Ansökan enligt miljöbalken – komplettering III – mars 2015

Bilaga K:10
Summering av inlämnade dokument, rättelser och kompletterande information i ansökan om tillstånd enligt miljöbalken

Kompletteringsyttrande I
Kompletteringsyttrande II
Kompletteringsyttrande III

Figur 2-1. Riksintresset hamnar i Forsmark.

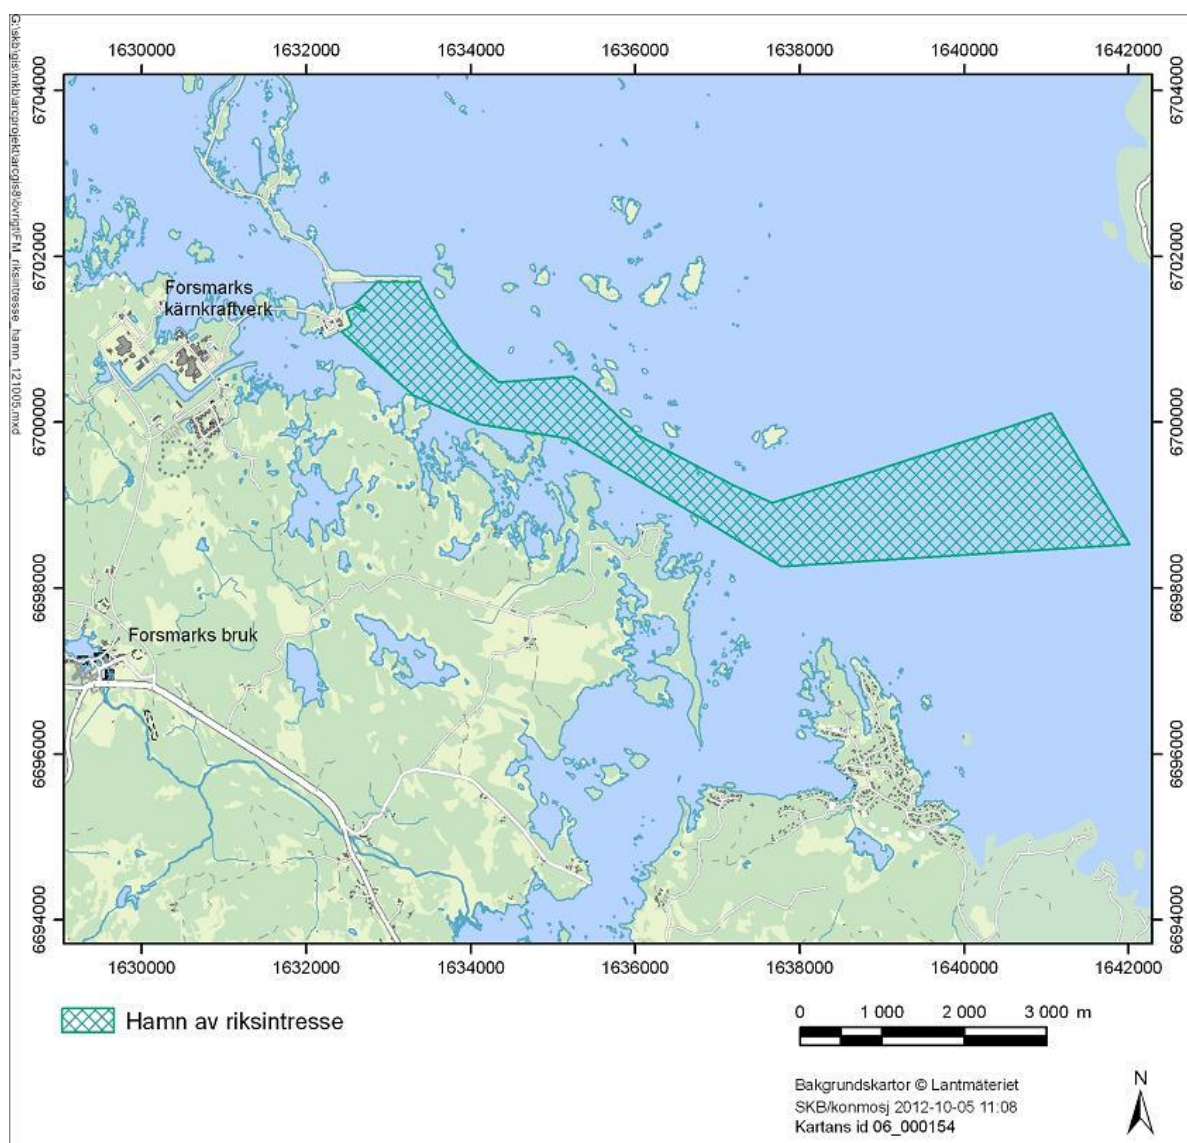
2.1 Ansökningshandlingarna saknar en redovisning av riksintresset hamnar. Båda industrihamnarna Simpevarp och Forsmark ingår i Hamn av riksintresse (Kärnkrafthamn). Handlingarna bör därför kompletteras i detta avseende.

Svar: SKB anser att synpunkten från Trafikverket är befogad. Såsom påpekas är både Simpevarps hamn och Forsmarks hamn av riksintresse för hamnar, då de uppfyller en viktig funktion som kärnkraftshamn. SKB:s underlag kompletteras därför härmed i detta avseende, se figur 2-1 och 2-2. SKB konstaterar att riksintresset hamnar till stor del sammanfaller med riksintresset för sjöfart. Att Forsmarks hamn är av riksintresse är fördelaktigt med tanke på SKB:s befintliga och kommande verksamhet, då hamnen kommer att utnyttjas för sjötransport av bland annat radioaktivt avfall. Den planerade verksamheten kommer att dra nytta av riksintresset och bedöms därmed inte påverka riksintresset negativt.

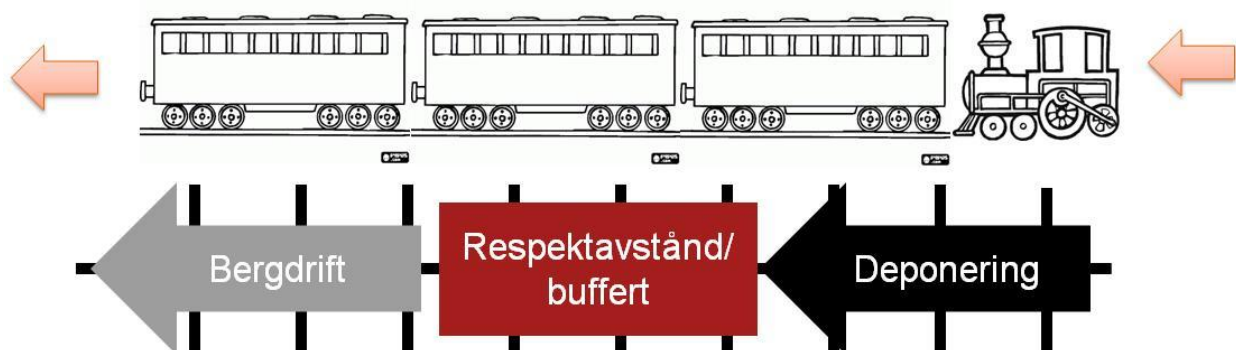
I figur 3-2 sidan 37 i ansökan redovisas förvarsområdet efter några års drift. Beskrivningen av de olika tunnarna och deponeringssekvens är oerhört kortfattad och några avståndsangivelser finns inte angivna. Första deponeringshålet borrar cirka 21 meter in från stamtunneln (nämns i SR-Site för att undvika erosion). I SR-Site anger SKB att "Eftersom inget deponeringshål kommer att ligga närmre än 20,6 m från deponeringstunnelns mynning/SKB 2009b, innebär detta att förlusten av återfyllning från deponeringstunnarna kan leda till en densitetsminskning hos bufferten i som mest fyra till fem av de deponeringshål som ligger närmast tunnelmynningen". Ovan citerade, relativt nya, information beträffande deponeringshålläge i tunneln hör definitivt hemma i SR-Drift där all redovisning är mycket begränsad.

I SR-Site, avsnitt 10.2.6, Driftverksamhetens effekter på färdigställda delar av förvaret, konstateras att den fortsatta byggnationen och driften av förvaret inte kommer att innebära någon negativ påverkan på de färdigställda delarna av förvaret, under förutsättning att sprängverksamheten har ett minimiavstånd på 80 meter från de färdigställda delarna. Denna restriktion är en konstruktionsförutsättning som ligger till grund för SKB:s fortsatta planering av logistiken kring slutförvarets utbyggnad under drift.

Avståndet mellan deponeringsarbete samt bergarbete regleras av den önskade framförhållningen av färdigställda deponeringstunnlar i relation till det deponeringsarbetet. Framförhållningen kommer uppskattningsvis att motsvaras av cirka 15 färdigställda deponeringstunnlar, det vill säga ett avstånd på cirka 300 meter (beräknat på 40 meter mellan respektive deponeringstunnel). Framförhållningen kommer vara nödvändig för att förhindra uppehåll i deponeringsarbetet vid eventuella störningar i bergarbetet.

Enligt kapitel 5 i Underground design Forsmark – Layout D2 (SKB R-08-116) så ska ett minsta avstånd på 80 meter tillämpas mellan berg- respektive deponeringsarbete för att förhindra skadliga vibrationer på barriärerna runt kapseln (från bergguttar). I praktiken blir alltså detta avstånd betydligt större (cirka 300 meter) för att säkerställa kravet på löpande deponeringsarbete. Det bör även påpekas att layouten görs så att nya tunnlar som ska sprängas alltid kommer att placeras minst 80 meter från redan deponerade kapslar, vilket följaktligen styr avståndet mellan olika deponeringsområden.

Principen för den linjära utbyggnaden av förvarsområdet kan beskrivas som ett tåg som rör sig genom förvarsområdet, se figur 16-1. Deponeringsarbetet är loket som skjuter alla aktiviteter framför sig. Aktiviteter gällande deponeringsarbete (till exempel pluggbygge efter färdigställd återfyllnad) är tidsmässigt beroende av varandra, medan bergarbeten inte är strikt tidsberoende av deponeringsarbeten. Det önskade tidsberoendet (framförhållningen) mellan deponerings- respektive bergarbete regleras med avståndet. En borte tidsgräns på cirka fem år kan antas gälla för hur länge ett färdigställt deponeringshål bör stå öppet innan deponering utförs med hänsyn till underhåll samt behov av förstärkning av deponeringstunneln.
